**Objet :** Réponses aux questions de certains citoyens – Troisième partie  
Parc éolien de Saint-Valentin

**Troisième partie de réponses aux questions de quelques citoyens :**

**Parc Éolien Saint-Valentin**

**Emplacements potentiels  
 poste éleveur**

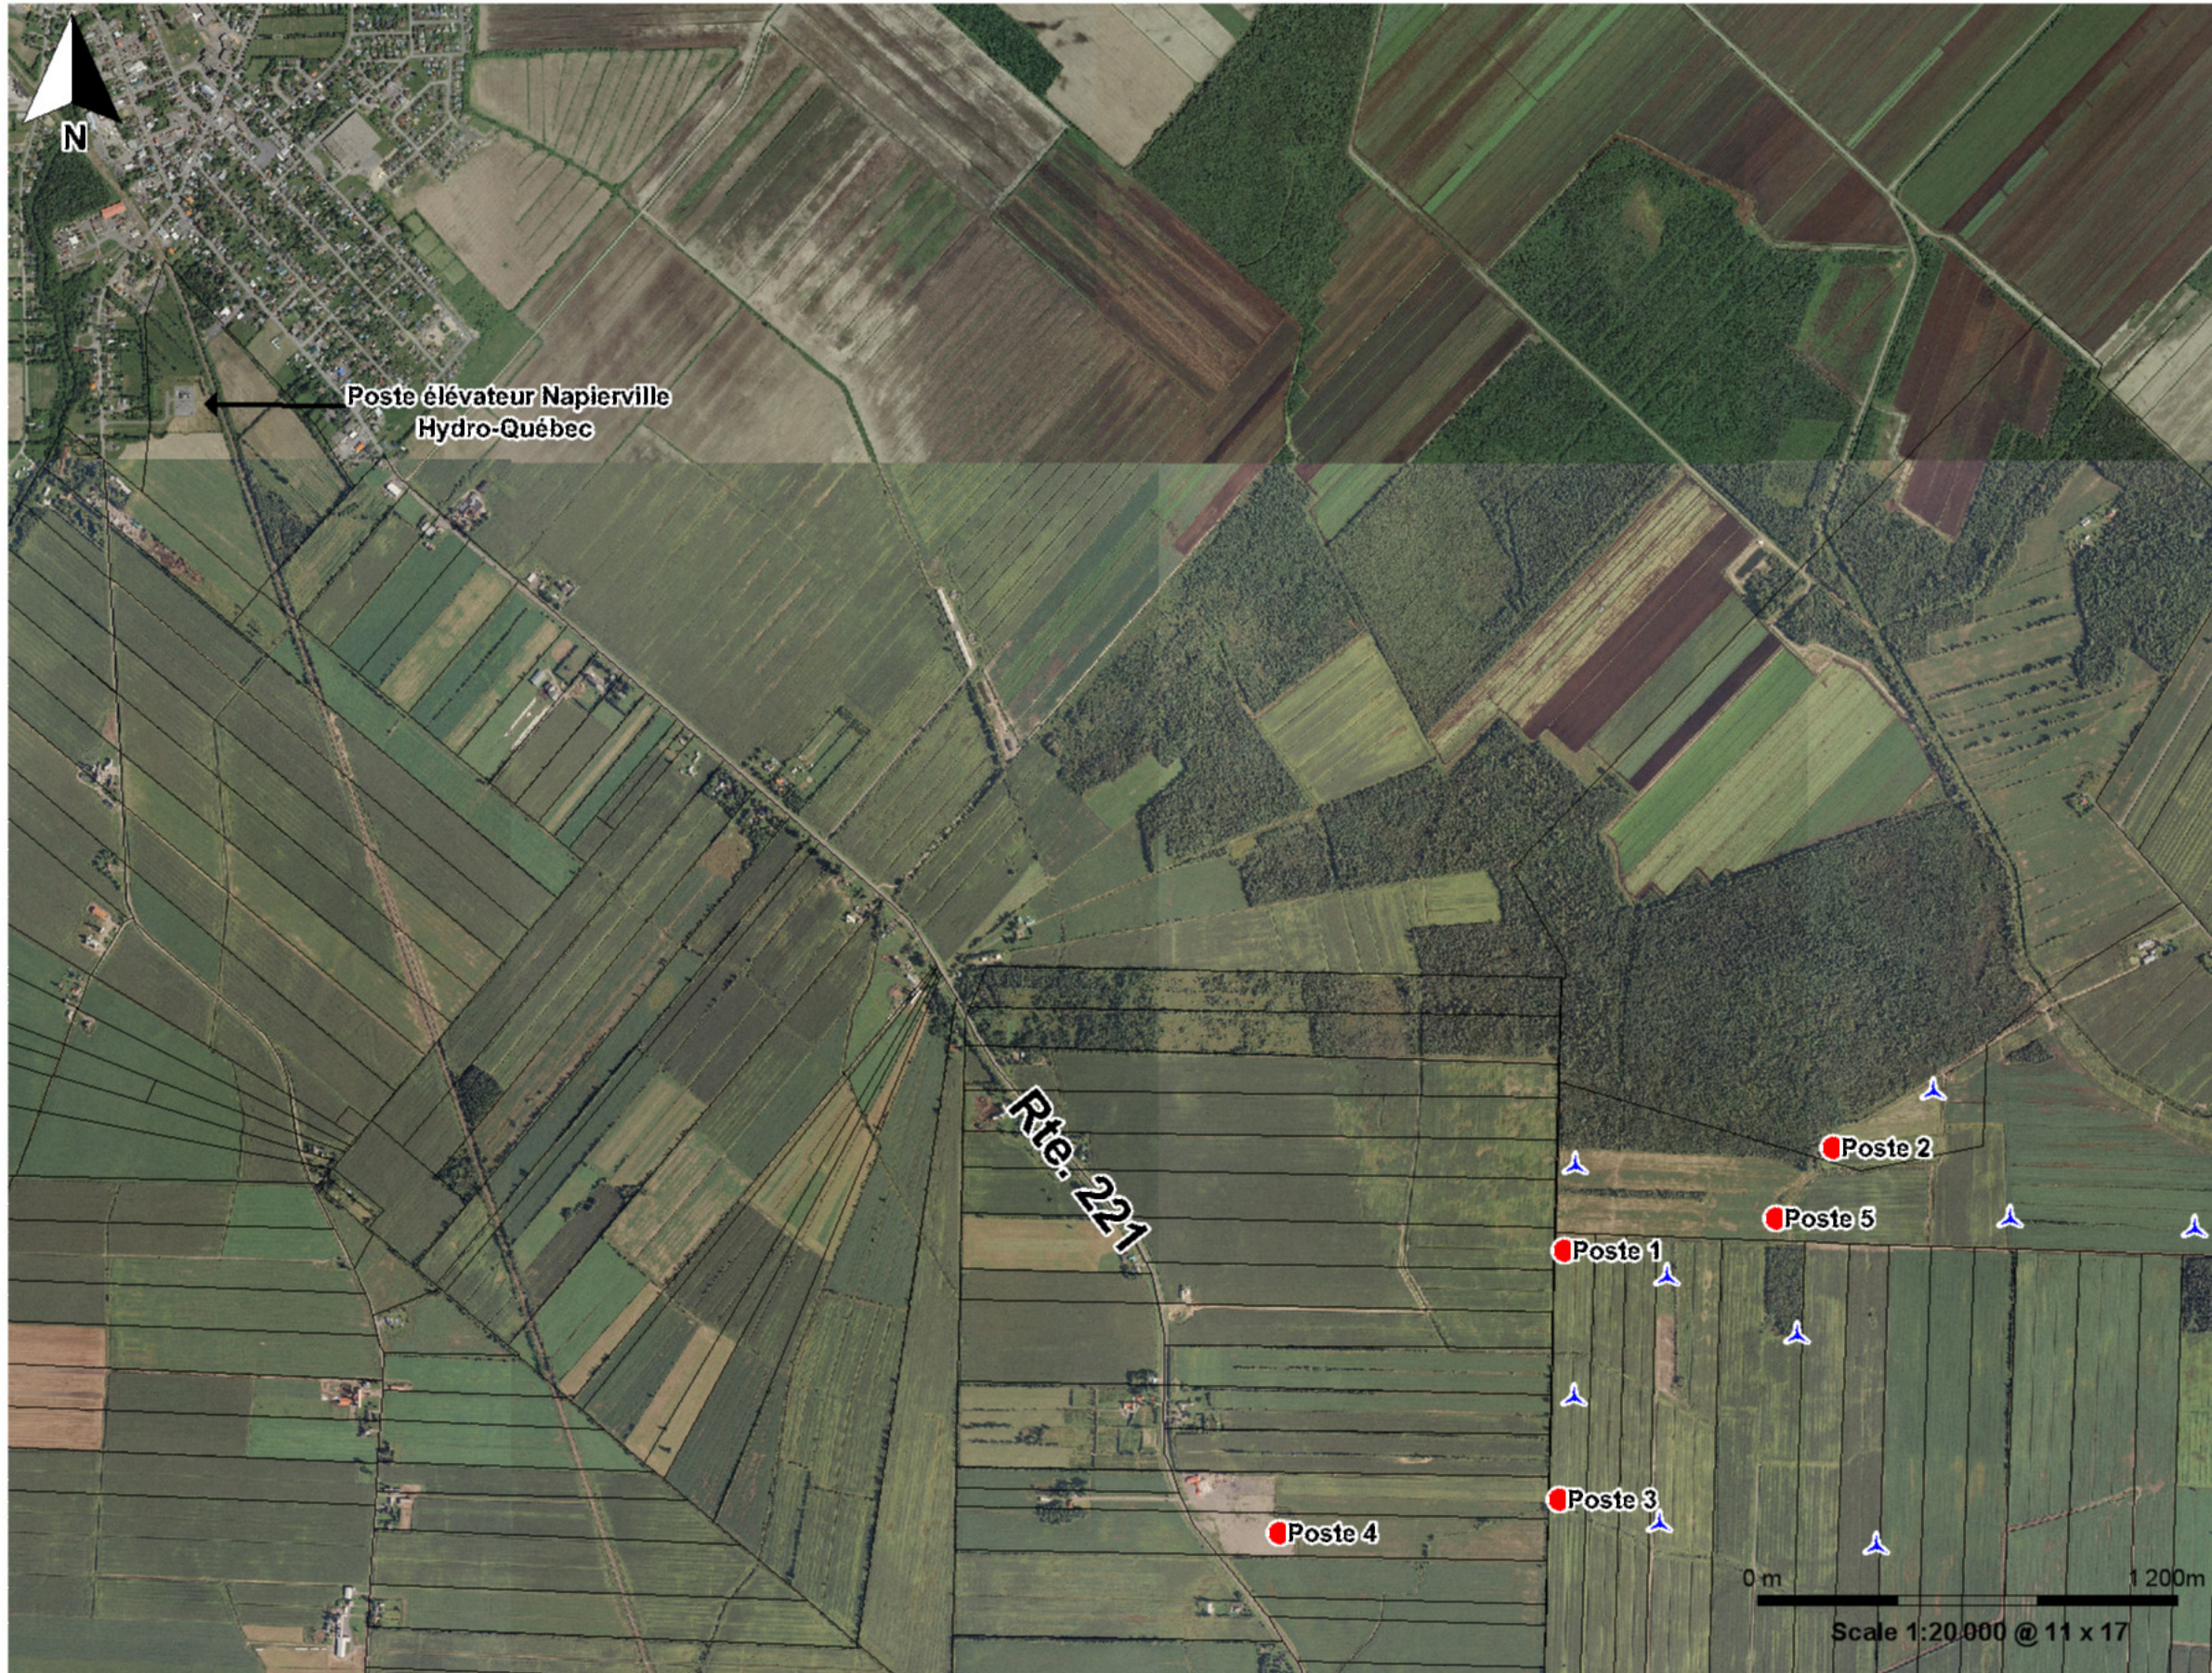
**57. Veuillez produire toute analyse comparative de sites potentiels d'accueil du poste élévateur. Ce rapport doit inclure les raisons justifiant le site retenu (lot 296 à Saint-Valentin d'une superficie de 0,7 ha).**

*Le choix final du site accueillant le poste élévateur a été fait en analysant divers facteurs dont l'impact sur l'activité agricole, les contraintes règlementaires, les contraintes du milieu biologique, les contraintes liées aux distances séparatrices avec autres infrastructures et les conditions de passage de la ligne d'Hydro-Québec. (Carte 161 Sites potentiels poste élévateur).*
